**PLAN LOCAL D'URBANISME**  
**Révision allégée n°1 – Enquête publique**

Procès-verbal de la réunion d'examen conjoint  
Avis des personnes publiques reçus par courriel  
Avis de la Mission Régionale de l'Autorité  
environnementale (MRAe)

#### ***Procès-verbal de la réunion d'examen conjoint du 20 avril 2022***

**Avis de la Mission Régionale d'Autorité environnementale  
de Bourgogne-Franche-Comté  
sur le projet de révisions allégées n° 1 et 2  
du plan local d'urbanisme (PLU)  
de la commune de Fauverney (21)**

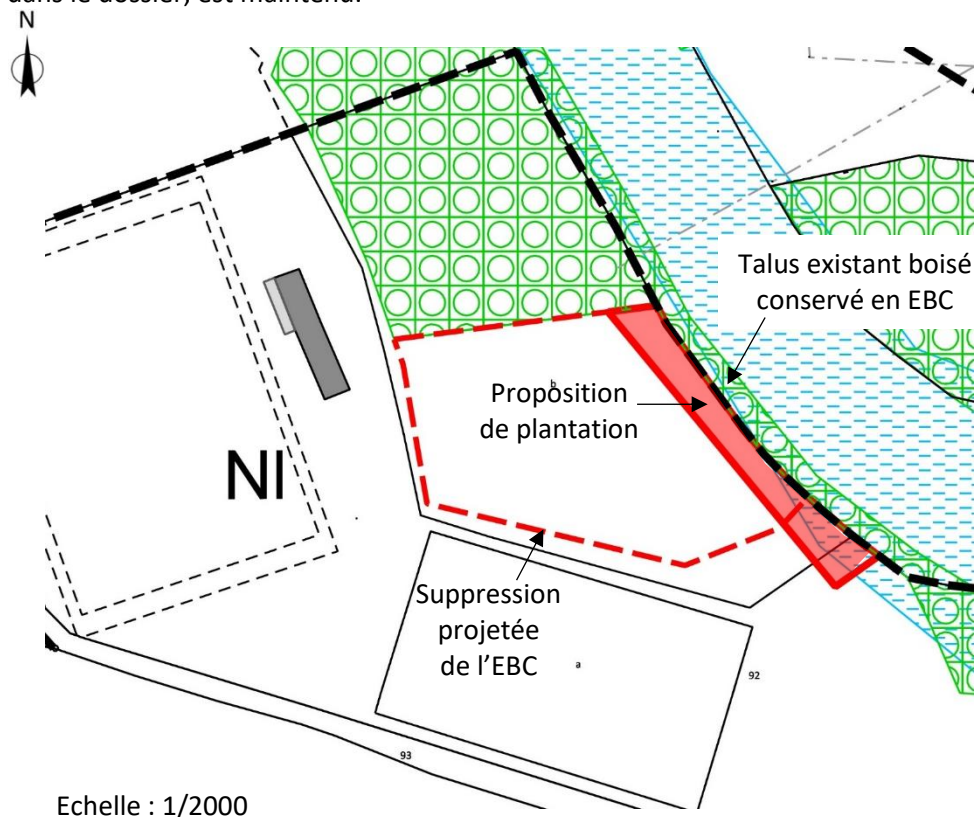
« La procédure de révision allégée n°1 vise à supprimer un Espace Boisé Classé (EBC) dans le secteur des terrains de sport, situé en rive droite de l'Ouche. Les zones boisées, notamment en bord de cours d'eau constituent un milieu de transition particulièrement biogène et permettent de préserver la qualité de l'eau (intrants, oxygénation, températures...). Aussi, il est indispensable d'envisager une bande végétalisée (alternance arbres/arbustes) de 20 mètres de large minimum le long du cours d'eau. Par ailleurs et malgré la proposition de reboisement faite par la commune, plusieurs années voire dizaines d'années sont nécessaires pour bénéficier des impacts positifs significatifs d'un boisement mature (séquestration carbone, macro faune, oxygène, température...). »

Monsieur le Maire ne peut répondre à cette demande de plantation au bord de l'Ouche en cours de réunion, ne disposant pas des éléments pour décider. Il indique qu'il étudiera rapidement la possibilité de planter une bande végétalisée en fonction du projet d'aménagement du terrain de football et de réduire la superficie de boisement de la parcelle ZK 105, à la demande de la chambre d'agriculture.

Après étude de faisabilité par rapport au projet d'aménagement du terrain de football, Monsieur le Maire indique qu'il est favorable à la plantation d'arbres et arbustes d'essences de forêt alluviale le long de l'Ouche, en complément de la végétation existante du talus (classé en EBC). Par rapport au projet d'aménagement du terrain du football, il est possible de prévoir une plantation, sur la parcelle ZK n°92, sur une bande de 11 à 14 m de largeur, représentant une superficie d'environ 1000 m<sup>2</sup>. Compte tenu de cette faible superficie, le boisement de la parcelle ZK 105 situé dans le lit majeur de l'Ouche, en amont de la zone impactée, tel que prévu dans le dossier, est maintenu.
